インプレッサのリコールについて

平成21年11月12日

平成21年11月12日、富士重工業株式会社より、国土交通省にインプレッサのリコールを届け出いたしました。

改善箇所説明図

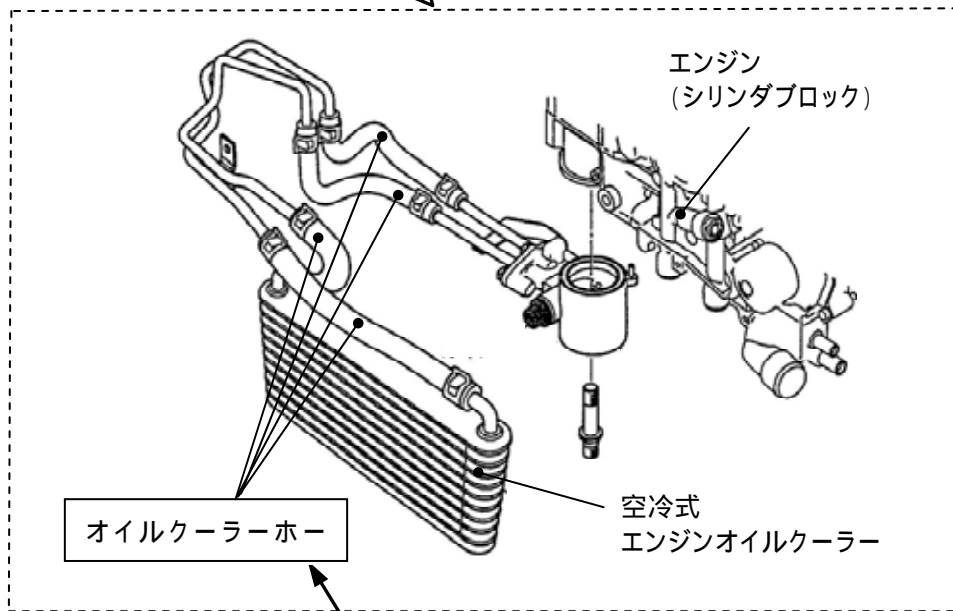
基準不適合発生箇所

エンジンに備えられている、オイルクーラーホースの材質が不適切なため、使用過程でエンジンオイル内に蓄積する酸及び熱の影響によりホースが硬化、劣化し、ホース内面に微細亀裂が発生するものがある。そのため、そのままの状態で使用を続けると、ホースの内圧及び振動により微細亀裂が進行し、ホース外面に貫通することによりオイルが漏れ、最悪の場合エンジンが破損するおそれがある。

改善内容

全車両、オイルクーラーホースを対策品に交換する。

識別

対策品のエンジンオイルクーラーホースには、ホース表面にピンク色の識別マーキングが印刷されています。
